RENOVERING AF SPANGSBJERGPARKEN

Referat fra byggeudvalgsmøde nr. 11 - Afholdt 23. januar 2024

Facadeplade og hvid stormkappe

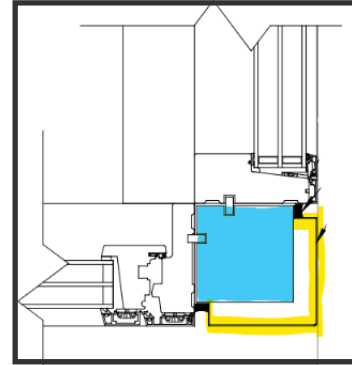
Der er monteret udeluftventil med udvendig hvis stormkappe.

- Besigtiget og godkendt, hvor der er hvide facadeplader.
- Fortsat lys grå stormkappe, hvor der er murværk.
